Riigitee nr 13178 km 1,81 ristumiskoha projekteerimise ja ehitamise nõuded

Olete taotlenud kooskõlastust Projekteerimistingimuste taotlusele nr 2611002/02823, millega kavandatakse raudteerajatisi Püssi linnas Ida-Virumaal. EHRis lisatud asendiskeemi, fail << Protokoll-2025_841_CCS_Pussi_08.2025_UUS (1).pdf >> järgi on raudteerajatistel kokkupuude Püssi linnas riigiteega nr 13178 Püssi jaama tee km 1,81 kus on kavandatud turvangusüsteemid ning nende toimimiseks vajalikud alarm- ja tugisüsteemide hoone rajamine ning ka juurdepääs (ristumiskoht) hoonele riigitee nr 13178 km 1,81 .

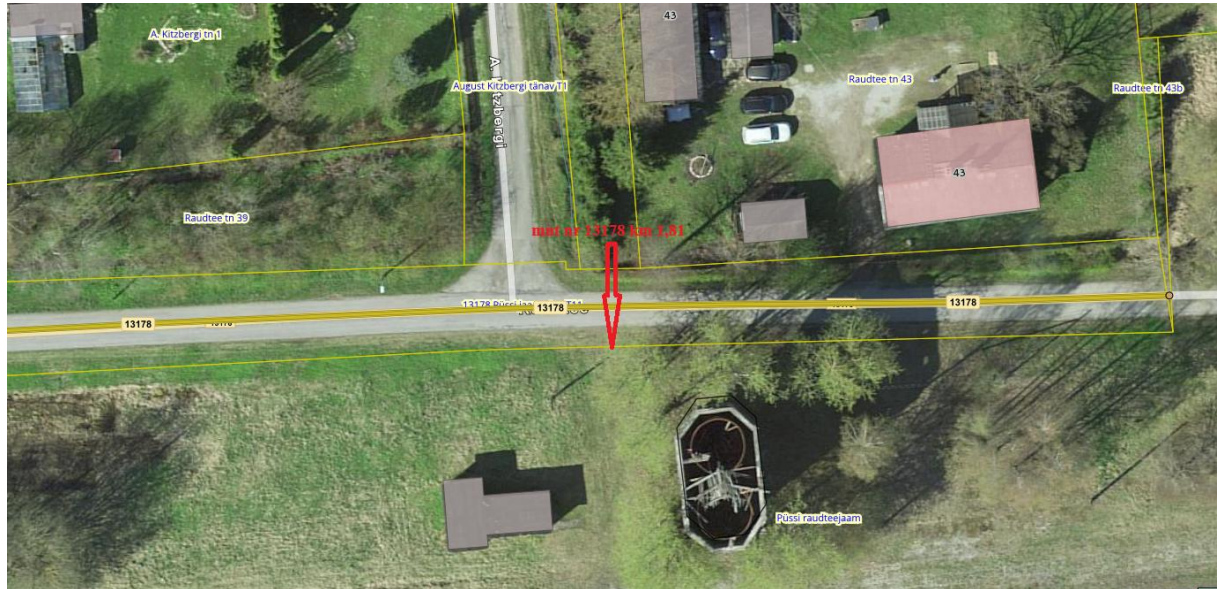
Nõustume juurdepääsutee (ristumiskoha) asukohaga riigitee nr 13178 km 1,81.

1. Ristumiskoht projekteerida asendiskeemil näidatud asukohta riigitee nr 13178 km 1,81.
2. Ristumiskoha ehitamiseks tuleb koostada tee ehitusprojekt (edaspidi *projekt*) põhiprojekti staadiumis vastavalt majandus- ja taristuministri 09.01.2020 [määrusele nr 2](#) „Tee ehitusprojektile esitatavad nõuded“.

Joonis 1. Ristumiskoha pikikalde kujundamine

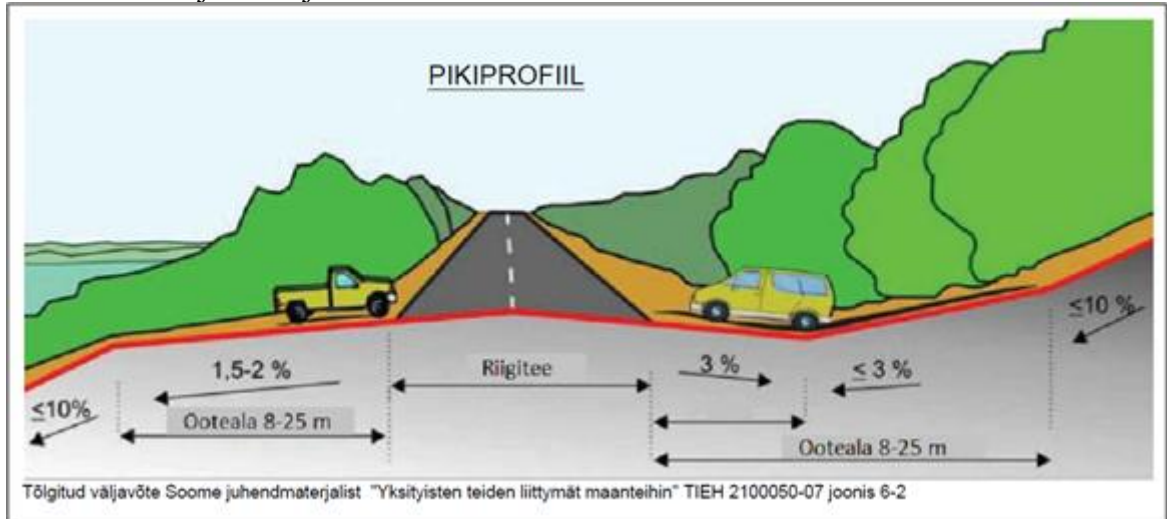
9. Ristumiskoha plaanilahenduse koostamisel lähtuda Transpordiameti tüüpjooniste põhimõtetest. Pöörderaadiused määrata liikluskoosseisu kõige ebasoodsama sõiduki pöördekoridoride järgi. Kujutada pöördekoridorid joonistel.
10. Ristumiskoht projekteerida riigiteega võimalikult täisnurga all. Ristumiskoha pikikaldeid määrata vastavalt alltoodud joonise põhimõtetele arvestusega, et riigitee alusele maale sademeveett üldjuhul ei juhitata.
